# RENESAS TECHNICAL UPDATE

製品分類	MPU & MCU	発行番号	TN-RX*-A108A/J	Rev.	第1版
題名	RX63Nグループ、RX631グループ USB2.0ホスト/ファンクションモジュール(USBa)に関するマニュアルの誤記訂正		情報分類	技術情報	
適用製品	RX63Nグループ、RX631グループ	対象ロット等	関連資料	RX63Nグループ、RX631グループ ユーザーズマニュアルハードウェア編 Rev.1.80 (R01UH0041JJ0180)	
		全ロット

RX63Nグループ、RX631グループ ユーザーズマニュアルハードウェア編のUSB2.0ホスト/ファンクションモジュール(USBa)章において誤記がありましたので、以下のとおり訂正いたします。

図34.13 BRDY割り込み発生タイミング図

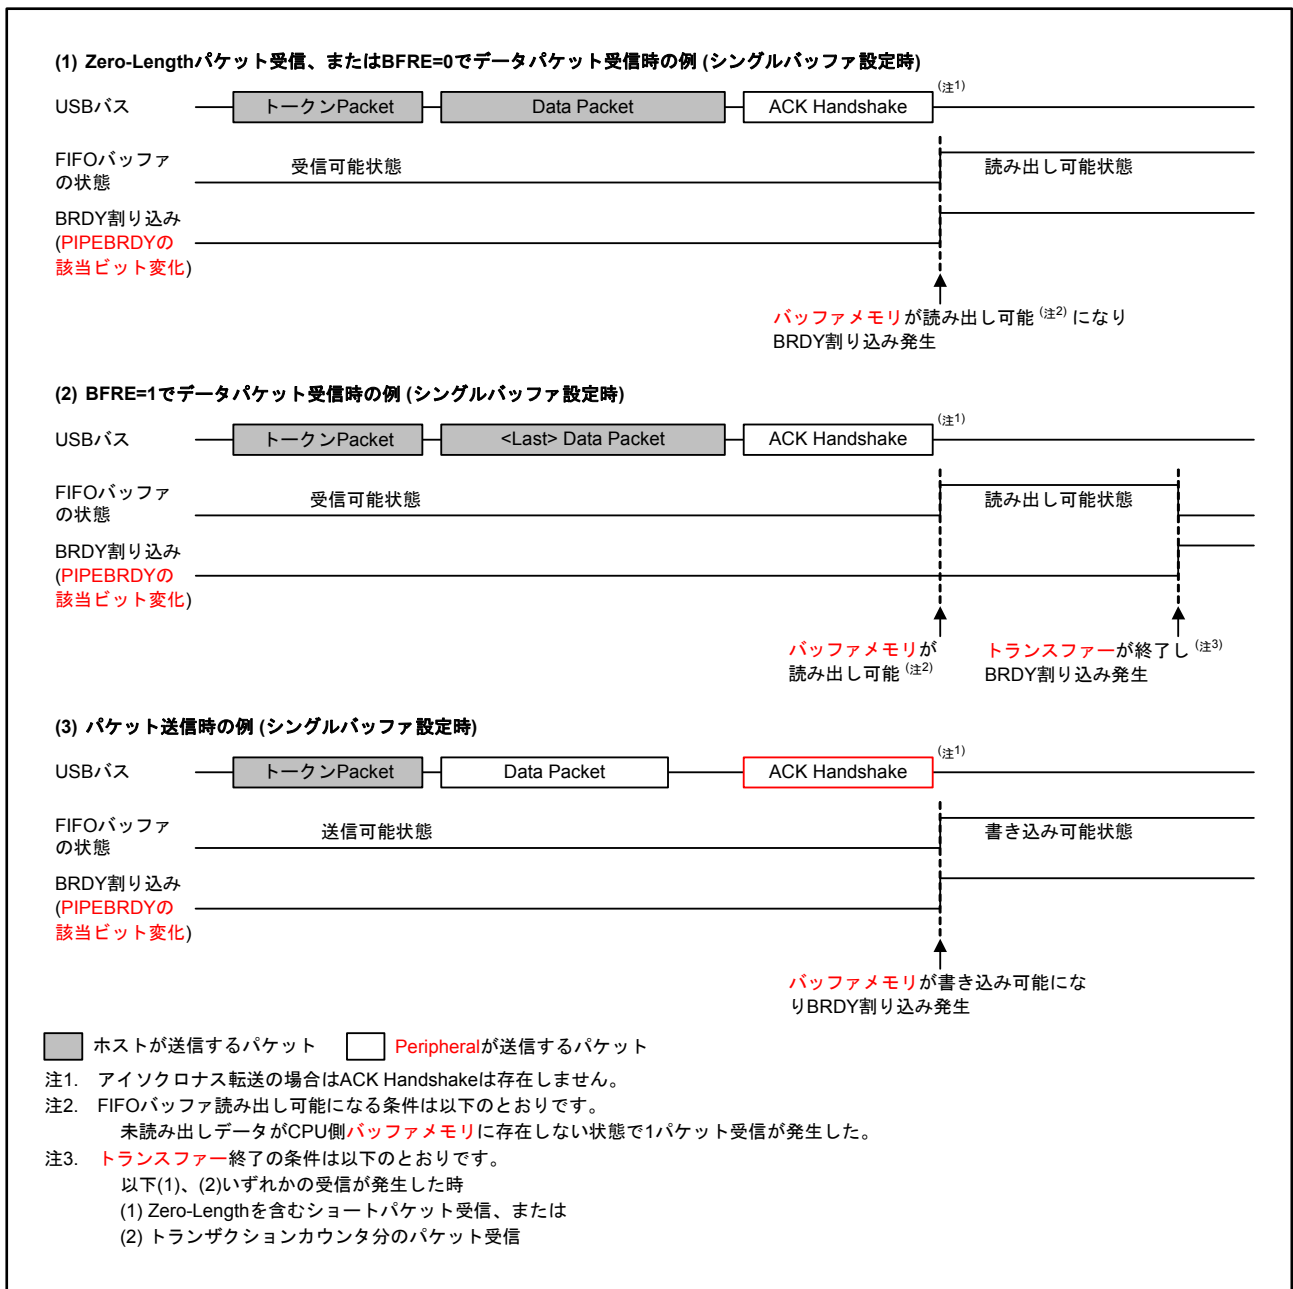
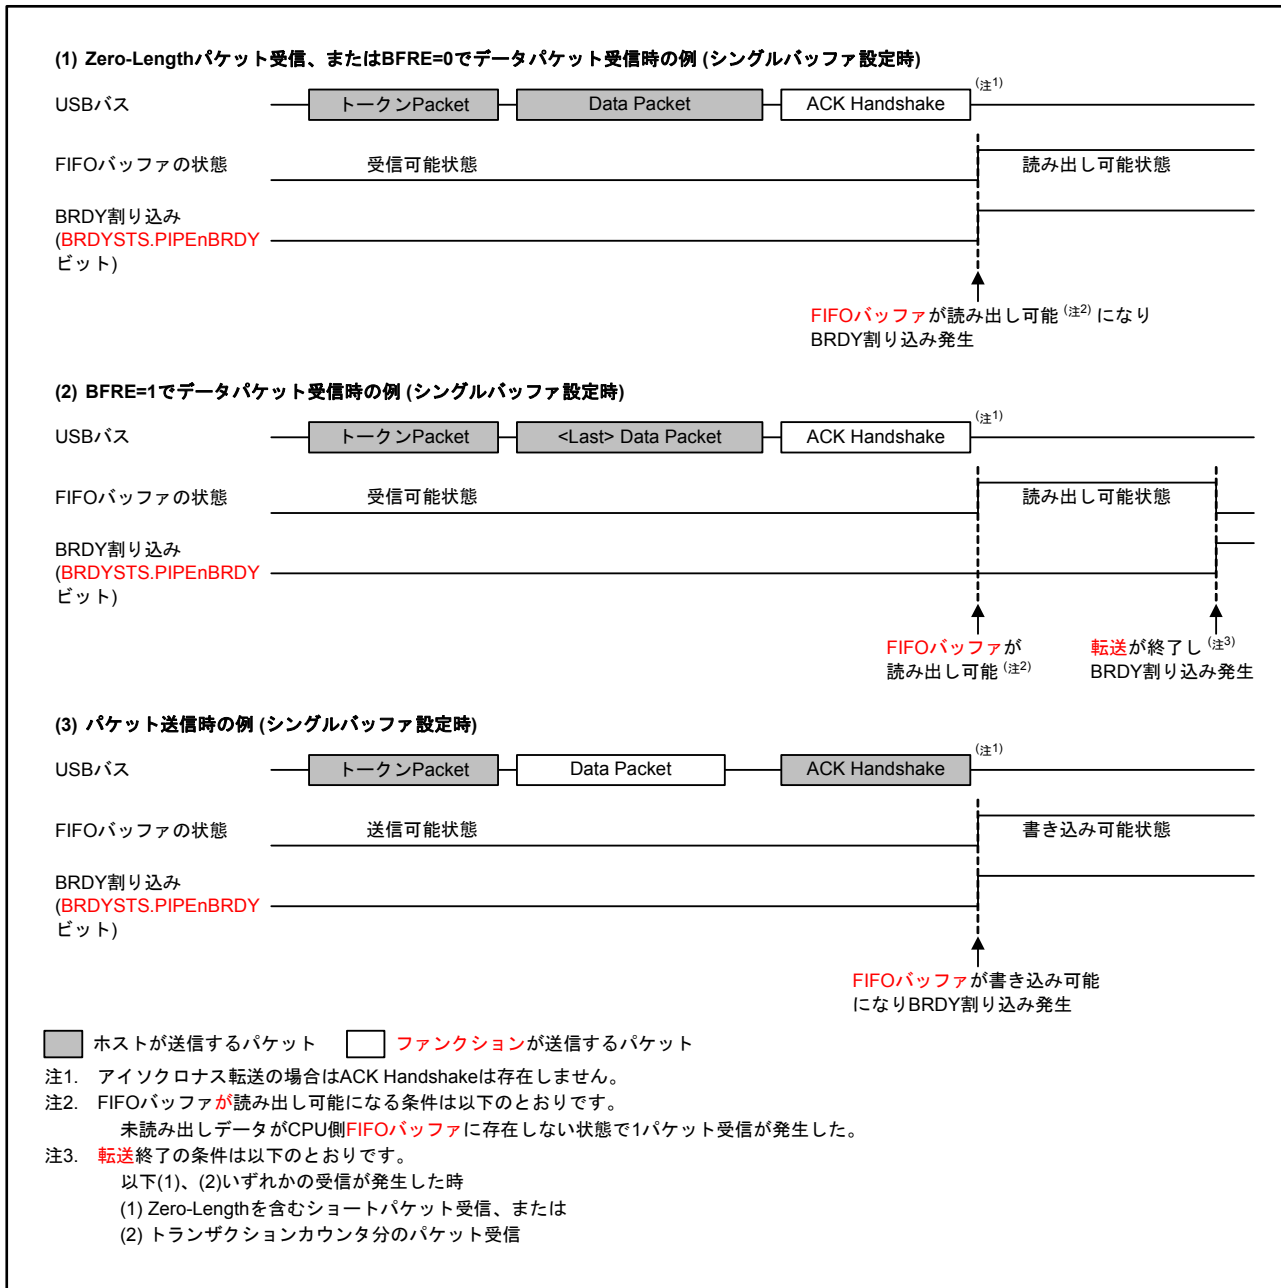
図34.13を以下のとおり訂正いたします。

図 34.14 NRDY 割り込み発生タイミング図 (ファンクションコントローラ機能選択時)

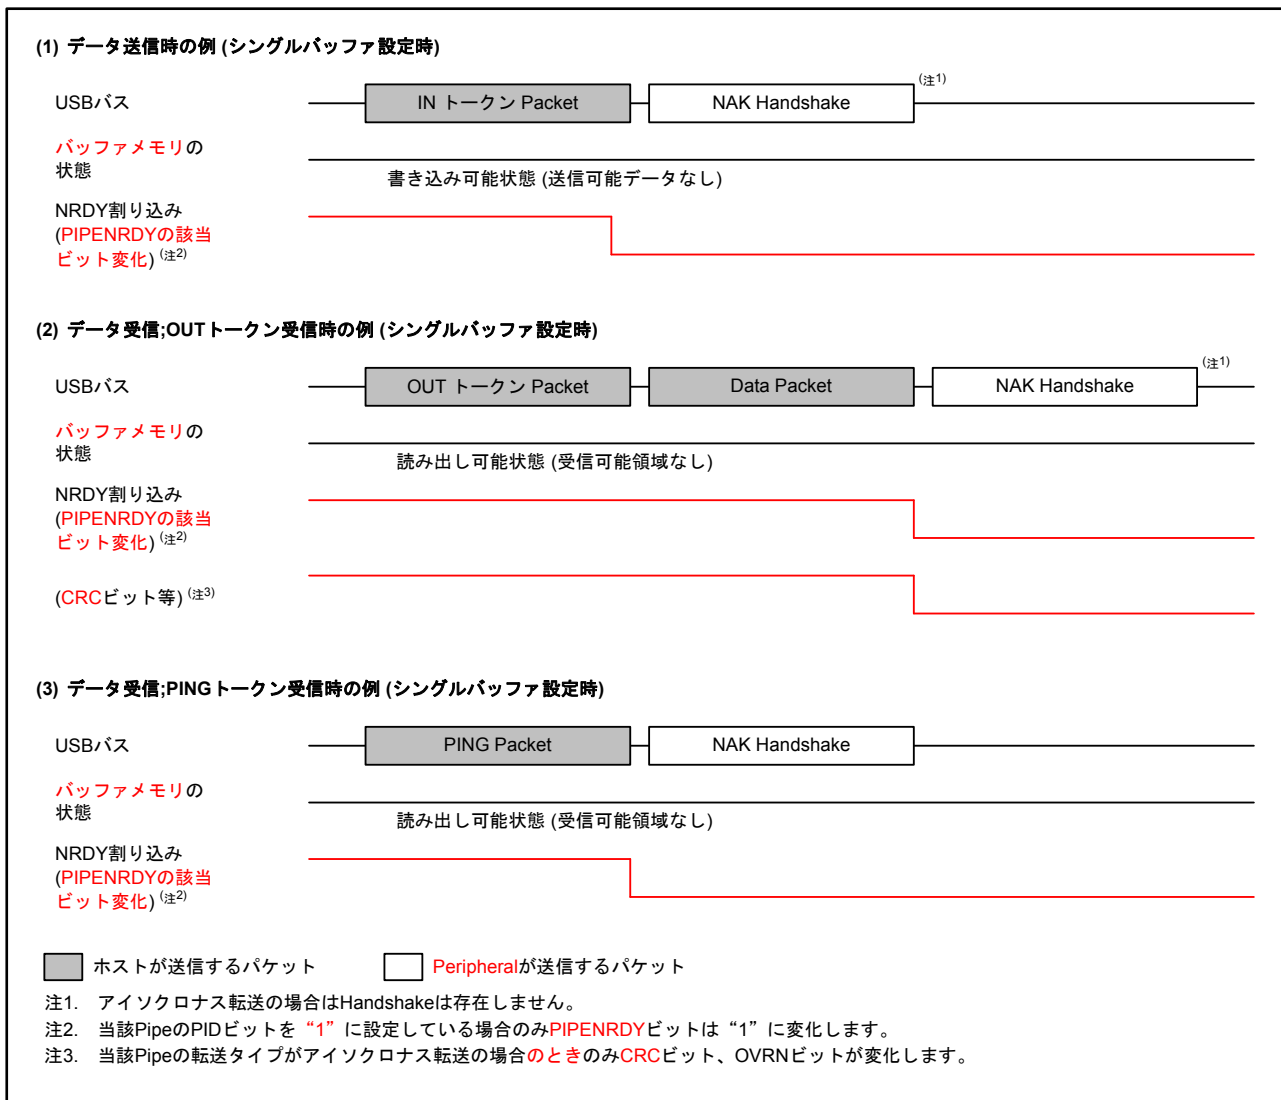
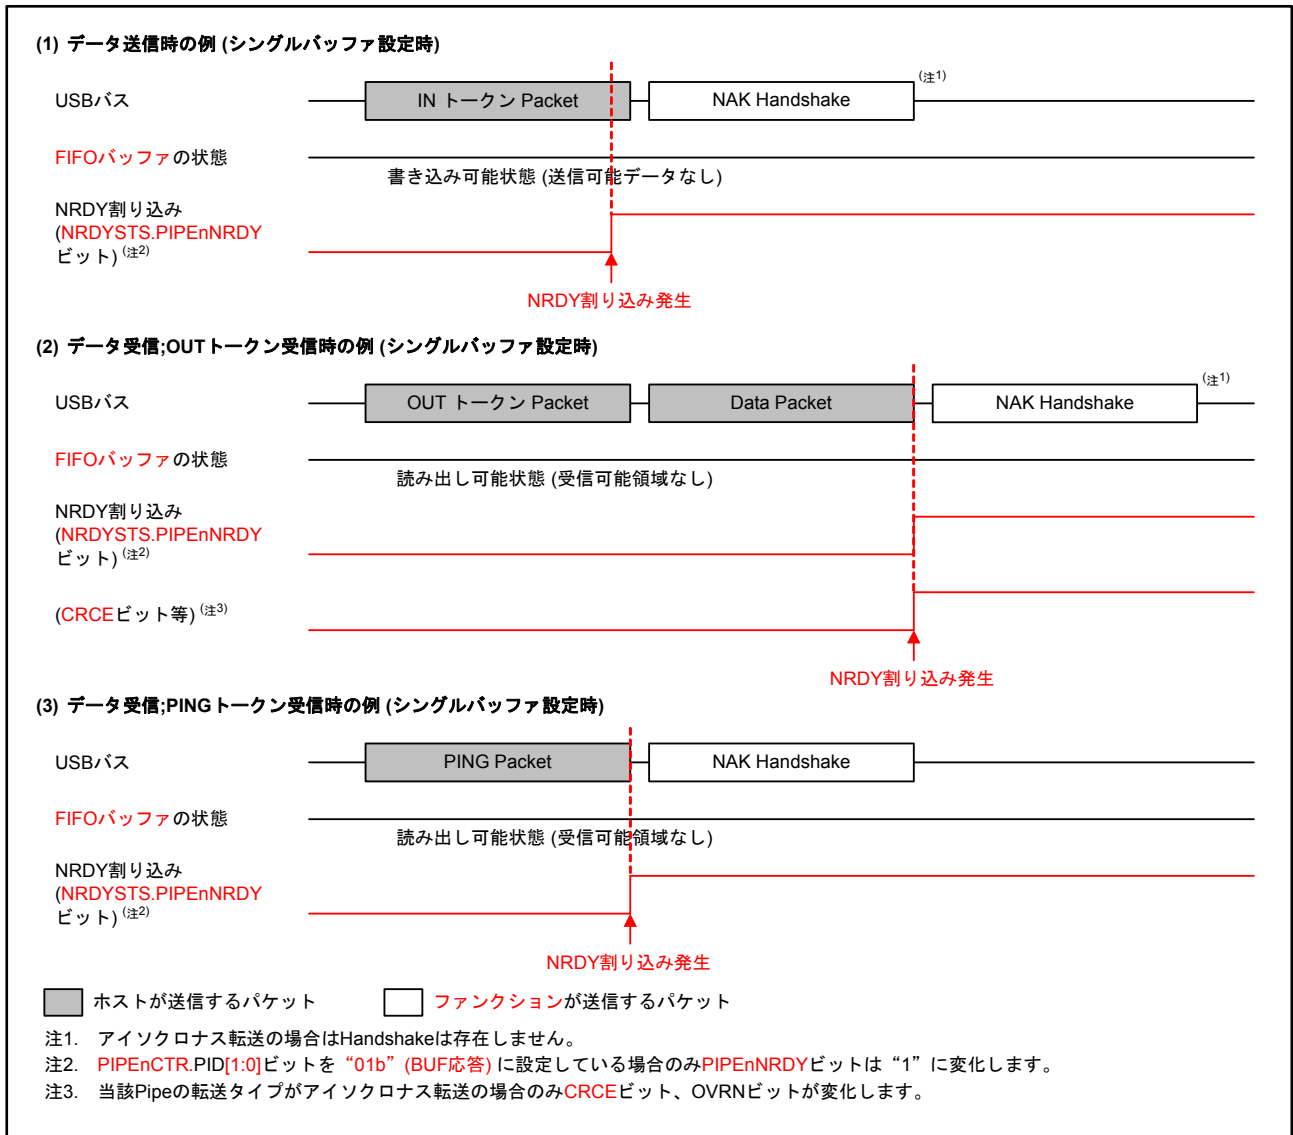
図34.14を以下のとおり訂正いたします。

図34.15 ファンクションコントローラ機能選択時のBEMP割り込み発生タイミング図

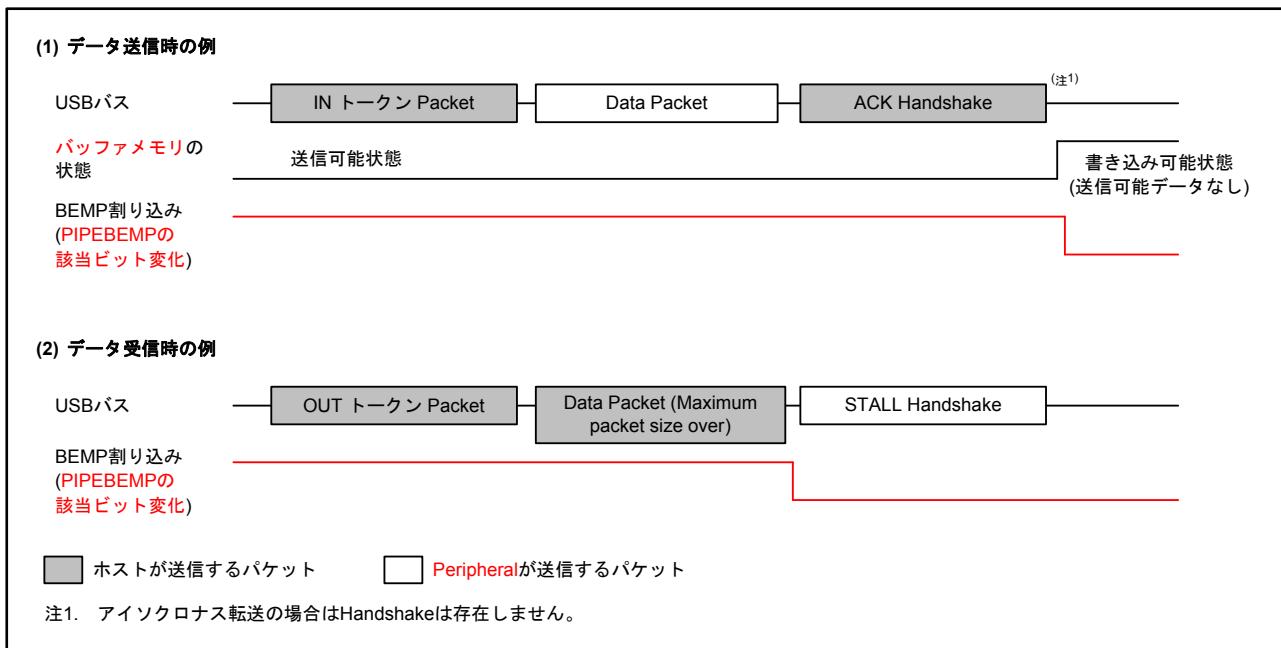
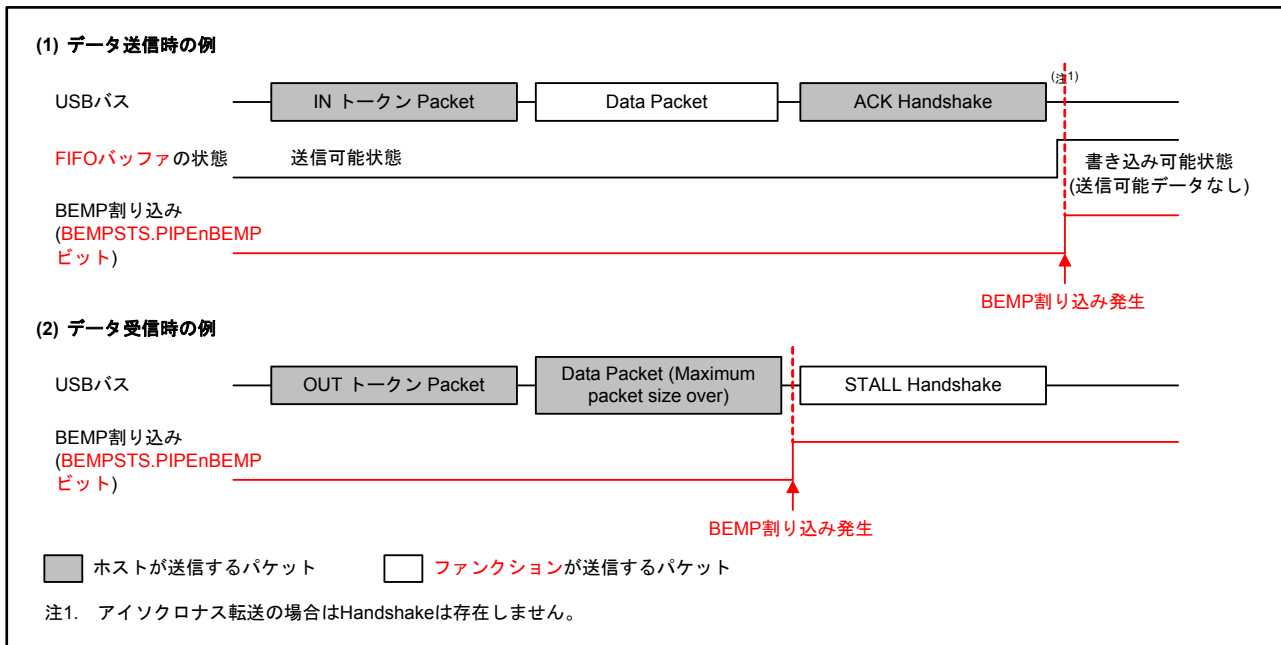
図34.15を以下のとおり訂正いたします。

図34.20 IITV = 0 の場合のフレームとトークン受信期待有無の関係

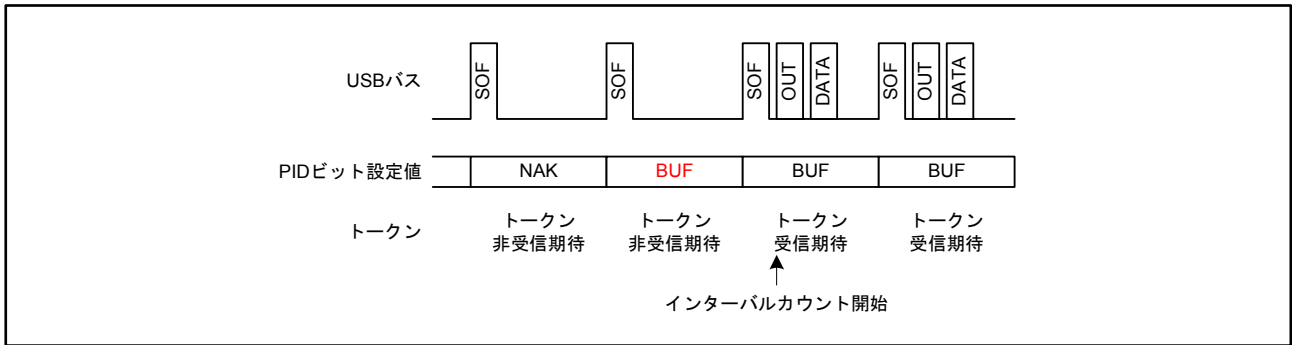
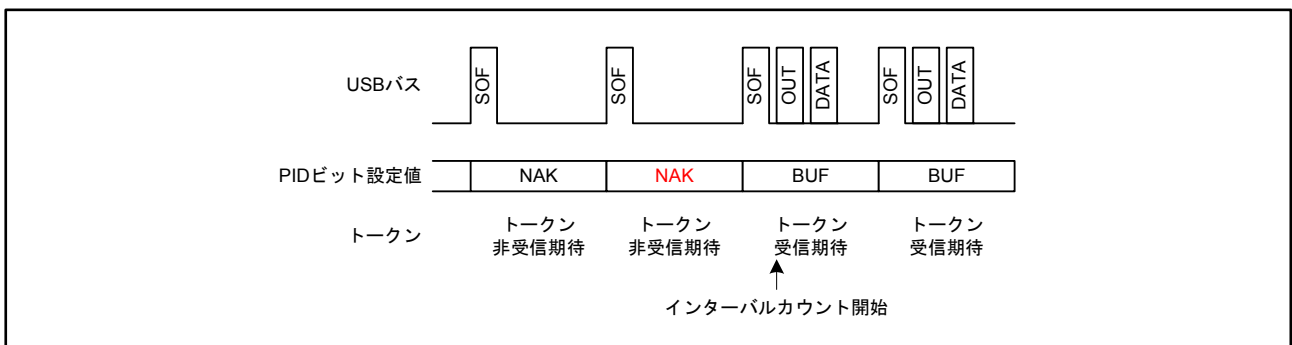
34.3.9.3 (3) (a) の「IITV=0のとき」の説明文と図34.20を以下のとおり訂正いたします。

- IITV=0のとき：選択パイプのPID[1:0]ビットをBUFに変更した**次のフレームから**インターバルのカウントを開始します。

- IITV = 0 の場合  
選択パイプのPID[1:0]ビットをBUFに変更した**時点で**インターバルのカウントを開始します。
